INFORME DE HITO DE CONTROL
Nº 023 -2025-OCI/5338-SCC

**EJECUCIÓN DE SALDO DE OBRA: “RECUPERACIÓN,
MEJORAMIENTO DE LA CARRETERA VECINAL - 31.20
KM. EN CHIRIBAMBA A INCACHACA DISTRITO DE
SANTA ANA - PROVINCIA DE CASTROVIRREYNA -
DEPARTAMENTO DE HUANCAMELICA”**

HITO DE CONTROL Nº 10 – RECEPCIÓN DE OBRA

Línea de tiempo, de la designación del comité de recepción de Obra

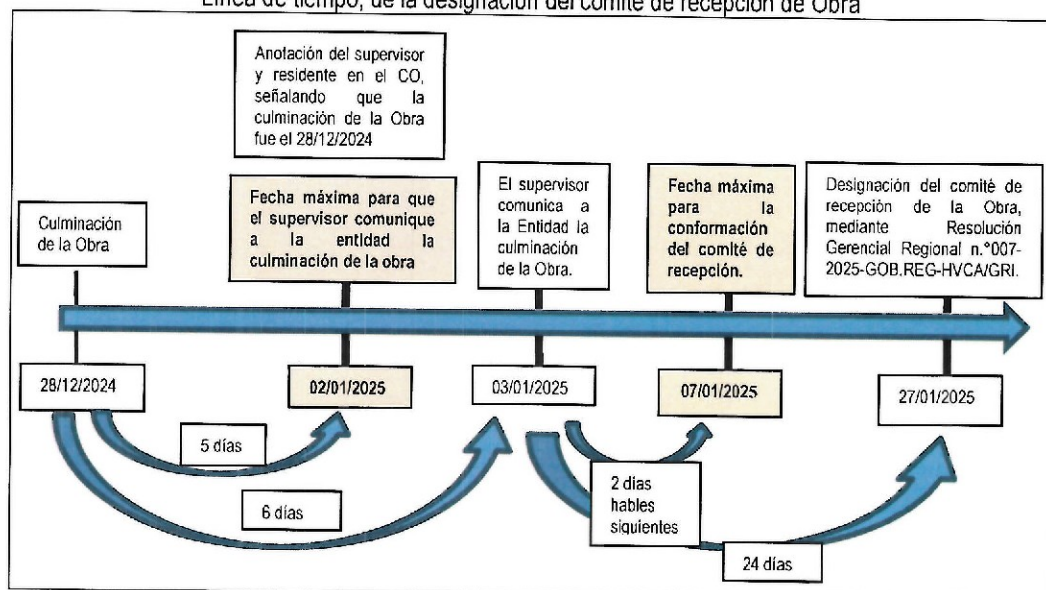
Asimismo, la designación del comité de recepción debió realizarse dentro de los dos (2) días hábiles siguientes de la comunicación del supervisor de la Obra (03/01/2025); sin embargo, la designación se realizó recién el 27 de enero de 2025 mediante Resolución Gerencial Regional n.º007-2025-GOB.REG-HVCA/GRI, veinte (20) días posterior a los plazos señalados conforme a la normativa, el cual vencía el 7 de enero de 2025, conforme se detalla en la siguiente línea de tiempo:

Imagen n.º4
Línea de tiempo, del procedimiento del levantamiento de observaciones

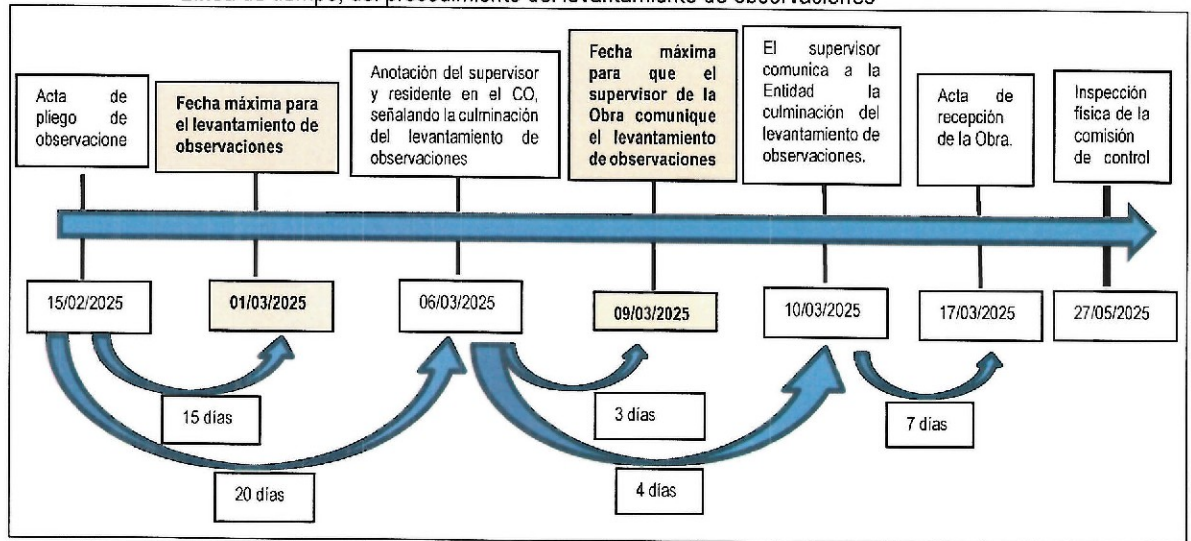
Ahora bien, teniendo en cuenta la normativa descrita, el Contratista disponía de un décimo del plazo vigente que es de ciento cuarenta y seis (146) días calendario, que resulta en quince (15) días calendario, iniciando el plazo el 15 de febrero de 2025 fecha de suscripción del "Acta de pliego de observaciones", finalizando el 1 de marzo de 2025; sin embargo, el Contratista ha subsanado las observaciones recién el 6 de marzo de 2025, fuera del plazo establecido, tal como se advierte del asiento n.° 223 del cuaderno de obra digital de 6 de marzo de 2025 del residente de obra, que indica: "(...) El día de hoy, se ha culminado con el levantamiento de observaciones, las cuales fueron anotadas en el pliego de observaciones por el comité de recepción. Por lo que se anota la culminación de dichas observaciones y se solicita a la supervisión la verificación de dichos levantamientos y comunicar a la entidad para la nueva recepción de la obra (...)"; teniendo una demora para el levantamiento de las observaciones de cinco (5) días calendario, contados desde el 2 al 6 de marzo de 2025,

Ahora bien, teniendo en cuenta la normativa descrita, el supervisor de la Obra tenía tres (3) días contados desde el día siguiente de la anotación en el cuaderno de Obra, para informar a la Entidad la absolución del levantamiento de observaciones, iniciando el 7 de marzo de 2025, día siguiente a la anotación del cuaderno de obra y culminando el 9 de marzo de 2025; sin embargo, el supervisor de la Obra comunicó a la Entidad la absolución de las observaciones, recién el 10 de marzo de 2025 mediante carta n.°010-2025/GOB.REG.HVCA./ORSyL/wdva-Supervisor, fuera del plazo establecido, teniendo una demora de un (1) día calendario, conforme se muestra a continuación:

Detalla de la alcantarilla ubicada en la progresiva Km 2+776

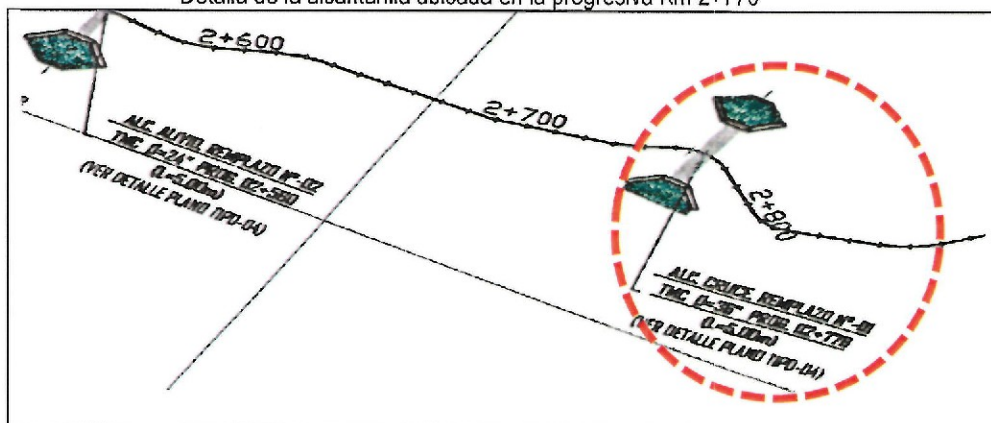
Asimismo, respecto a la alcantarilla ubicada progresiva Km 2+776, el plano Planteamiento Clave, lámina PG-PC-01, señala que el diámetro de la tubería TMC es de 36", conforme se visualiza en la siguiente imagen:
